Saksframlegg

Arkivsak-dok. KLAG-25/00320-5
Saksbehandler Heidi Rødven

Nygårdstjenna 66, politisk behandling

Situasjonskart, godkjent anlegg

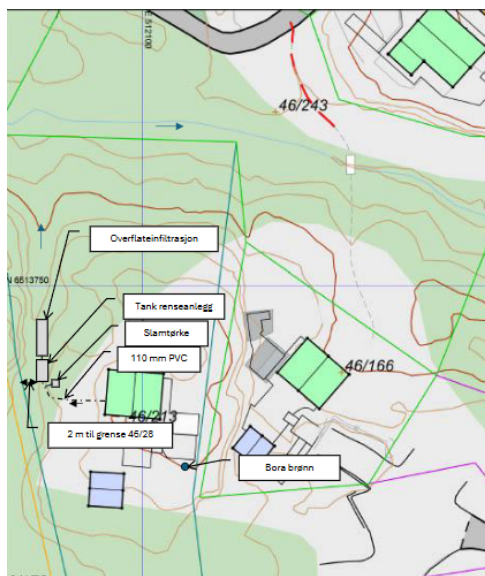
Søknad om utslippstillatelse er godkjent i delegert vedtak nr. 25/00168 og innebærer tillatelse til minirenseanlegg med påfølgende infiltrasjonsgrøft før vannet drenerer videre mot nord gjennom grunnen. Hele anlegget ligger på egen grunn og avstanden ned til lekeplassen er ca. 40 m i luftlinje. Området mellom anlegget og lekeplassen består av skog/busker og et åpent område rett sør for lekeplassen. I det åpne området ligger en landgrøft som fører ned mot en bekk som går til Nygårdstjenna. Se vedlagte delegerte vedtak for ytterligere opplysninger.

- Det vises til at opprinnelig merknad til utslippssøknaden ikke er blitt tatt til følge.
- Utslipp som overflateinfiltrasjon og vann til lekeplass, uavhengig av om det er rensset eller ikke, er ikke akseptabelt.
- Overflateinfiltrasjon medfører vann og fuktighet og oppbløting av massene.
- Barn tiltrekkes av vann og kan få det i seg gjennom lek.
- Evt. forurensning, miljøgifter, tungmetaller mv. er spesielt farlig for barn.
- Det finnes en alternativ løsning ved å snu anlegget 180 grader.
- Det kreves utsatt iverksetting til klagen er behandlet.

- Utslipppet er i.h.t. dagens krav i lov og forskrift.
- Anlegget ligger på egen eiendom.
- I søknaden er det beskrevet en landgrøft, som hvis den fylles igjen, vil medføre at vannet siger gjennom grunnen til åpen landgrøft ca. ved gangbroen.

- Overflateinfiltrasjon innebærer ikke at det rensede avløpsvannet siger på overflaten, men at infiltrasjonsmassene anlegges oppå jordsmonnet, at vannet infiltrerer gjennom dette.

- Etter to rensetrinn siger vannet gjennom grunnen som er bevokst med trær og mindre vegetasjon, disse tar opp mye vann, særlig tidlig vår til sen sommer/høst når hytta benyttes mest. Det er snau 30 m til landgrøfta. Utslipp vil ikke fremstå som overflatevann.

- Foreslått alternativ om å snu anlegget 180 grader, vil resultere i at det oppstår en dam, og når denne blir høy nok, vil siget uansett føre mot nord fordi terrenget er høyere på sør- enn nordsiden.

Som kommunedirektøren viser til ovenfor, har vi forståelse for at foreningen er bekymret på vegne av barna som bruker lekeplassen, men vi mener at det ikke er faglig grunnlag for å være det. Det kunne stilt seg noe annerledes dersom det rensede avløpsvannet hadde blitt ført direkte til en helårs vannførende bekk ved siden av lekeplassen, men selv da ville tiltaket vært i samsvar med lov og forskrift. Imidlertid føres vannet til ytterligere et rensetrinn før det siger gjennom, ikke oppå, skogbunnen. Kommunedirektøren kan derfor ikke se at det er grunnlag for å imøtekomme klagen.
